第三案：變更永康六甲頂都市計畫細部計畫（公共設施用地專案通盤檢討）案再提會討論

【附錄】專案小組初步建議意見

附圖 3 細部計畫變更內容示意圖(公 3、公 5 部分)

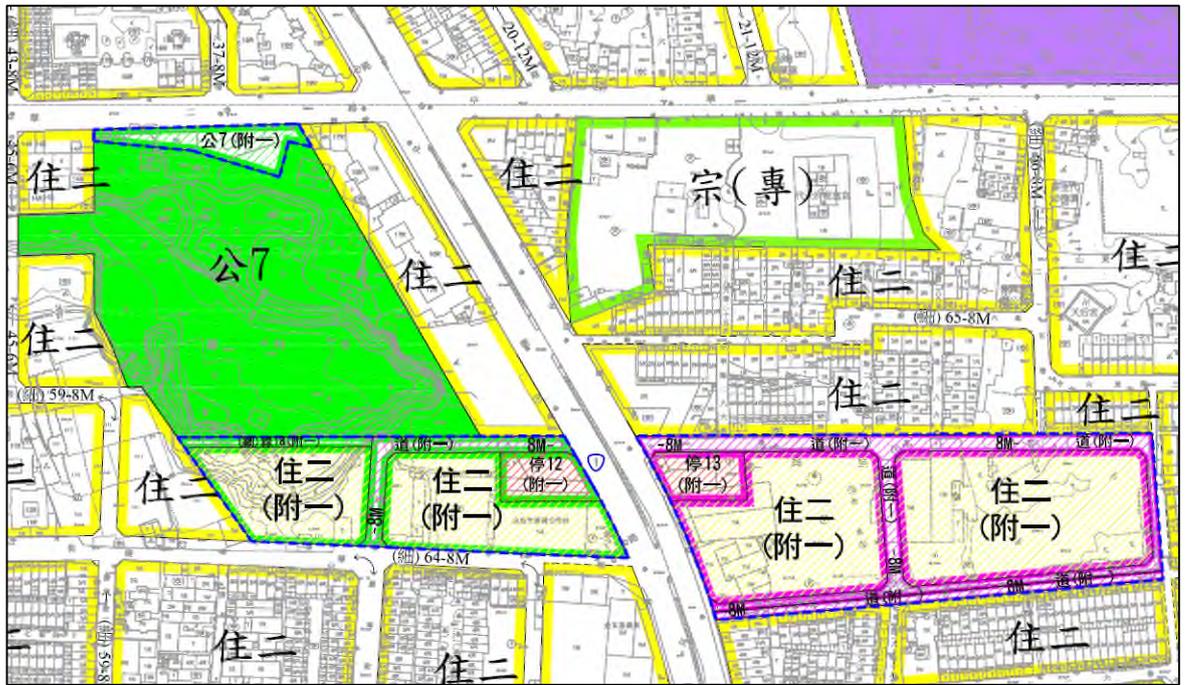
一、公 3、公 5 用地：

1. 考量公 3、公 5 區位緊鄰柴頭港溪，為增進水岸空間開放景觀，臨河川區部分規劃寬度至少 5 米之帶狀綠地，以供邊坡整修及開放空間使用；又為確保臨水岸開發建築景觀，公 3、公 5 變更為住宅區之建築基地，指定應辦理都市設計始得開發建築。
2. 配合重劃配地、工程接管及基地通行需要，將東側原 4 米人行步道拓寬為 8 米細計道路用地。
3. 為東西串聯祥和公園至柴頭港溪水岸間之通行功能，於原公 5 之兵北段 820 地號北面規劃 4 米人行步道。
4. 配合柴頭港溪雨水下水道系統之地下箱涵(CE 幹線)穿越位置，於細計劃設廣場用地(兼供道路使用)(位於原公 3 內)，後續可供重劃配地、工程接管及基地進出使用。

附圖 3 細部計畫變更內容示意圖(公 7、廣停部分)

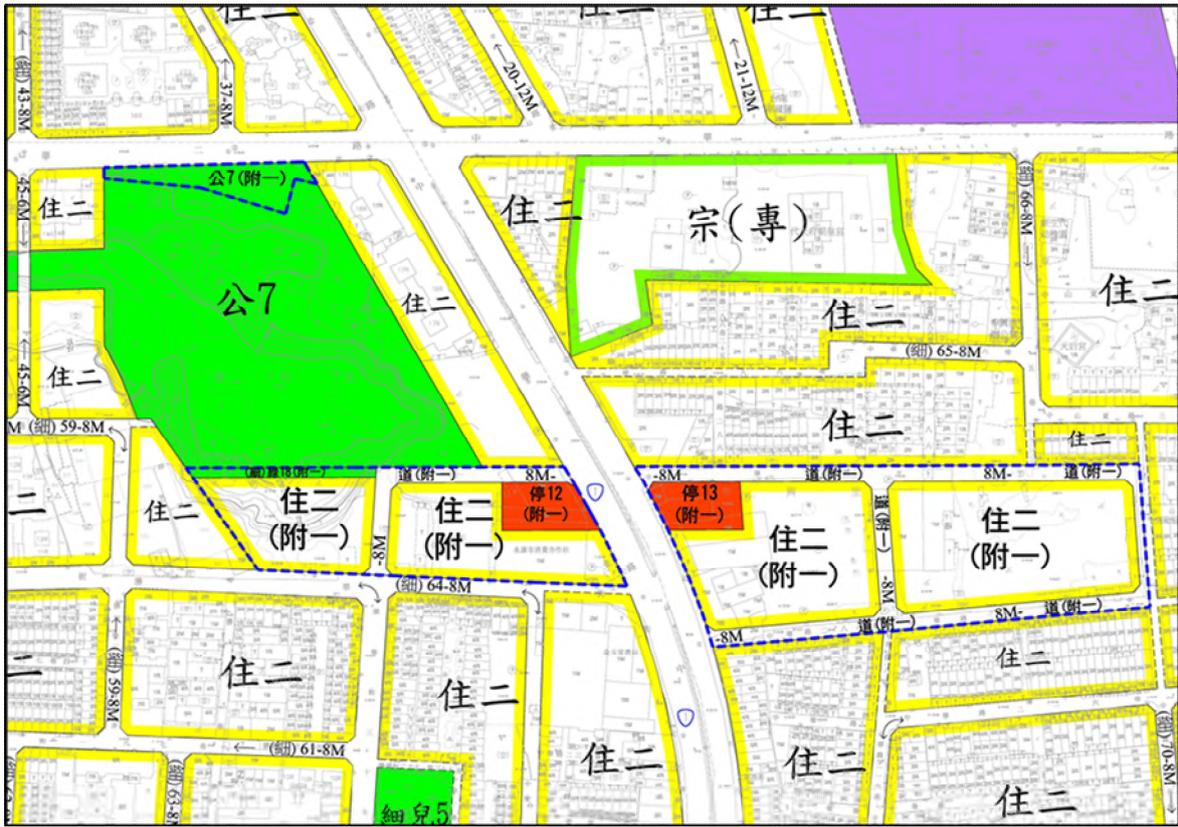
二、公 7 用地：

1. 公 7 南側解編後住宅區，除配合重劃配地、工程接管及基地進出使用需要，於住宅區內部規劃 8 米細計道路系統。
2. 考量解編後住宅區與祥和公園之地形高差，於北側劃設寬度 5 米之帶狀綠地，作為邊坡整修工程及開放空間使用。

三、廣(停)用地：

1. 配合重劃配地、工程接管及基地通行需要，於住宅區內部規劃 8 米細計道路系統；並將東側、南側原 4 米人行步道拓寬為 8 米細計道路用地。
2. 配合柴頭港溪雨水下水道系統之地下箱涵(CF 幹線)穿越位置於北面劃設 8 米細計道路用地，後續可供重劃工程接管及地區通行使用需求。
